<b>資料</b> 第 189 回 神戸市 環境影響評価審査会	No. <b>5</b>
---------------------------------------	-----------------

## 第 188 回審査会における委員意見に対する回答

令和元年 12 月

株式会社兵庫環境

図 1-3-6 2期工事計画平面図(A案)

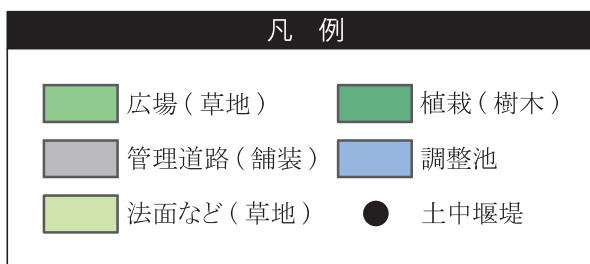
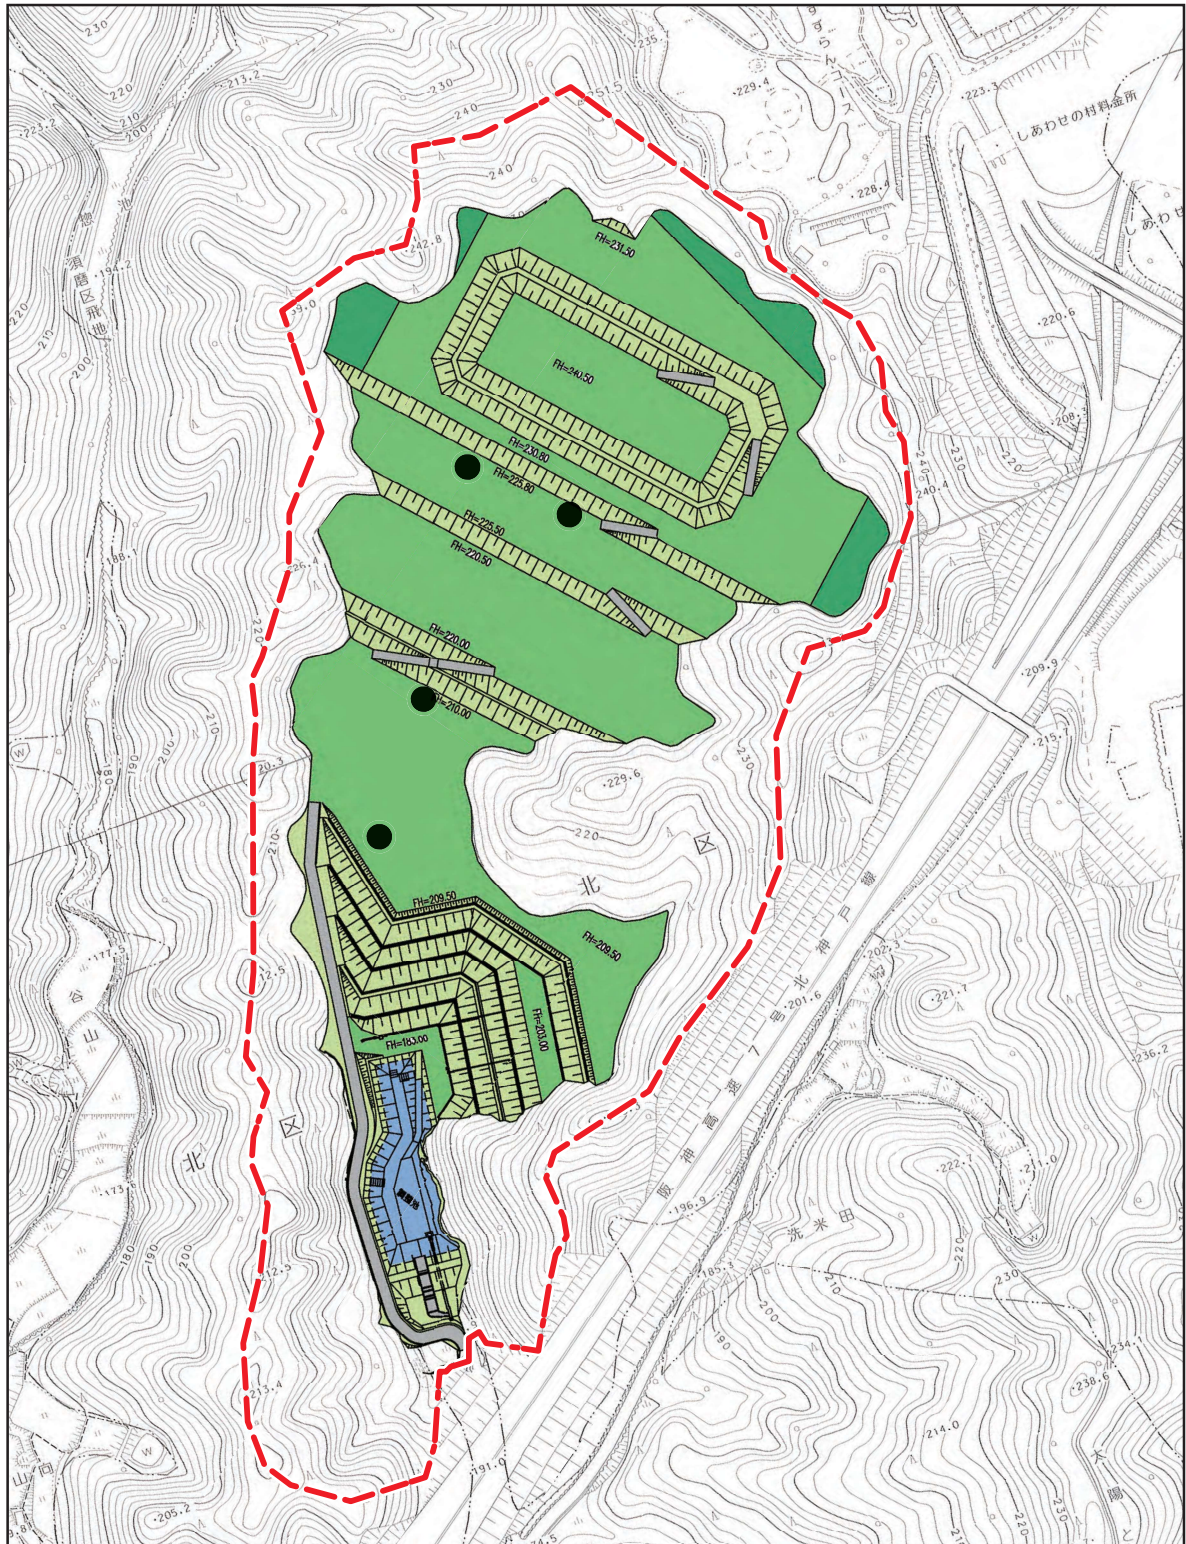
対象事業が土砂流出などの災害要因となる危険性を把握するために、事業予定地周辺の施設分布や地形が必要である。

造成計画は林地開発許可基準に準拠しており、安全性は確保している。

ベースの測量平面図は周辺の範囲が狭いため、ベースを 1/2,500 白図に変更し、事業予定地周辺を追加した。測量縦断図に阪神高速道路を表記し、測量断面図は敷地境界と隣接地の高さ関係がわかる範囲まで地形線を入れた。

事業配慮書の記載内容を以下のとおり修正する。
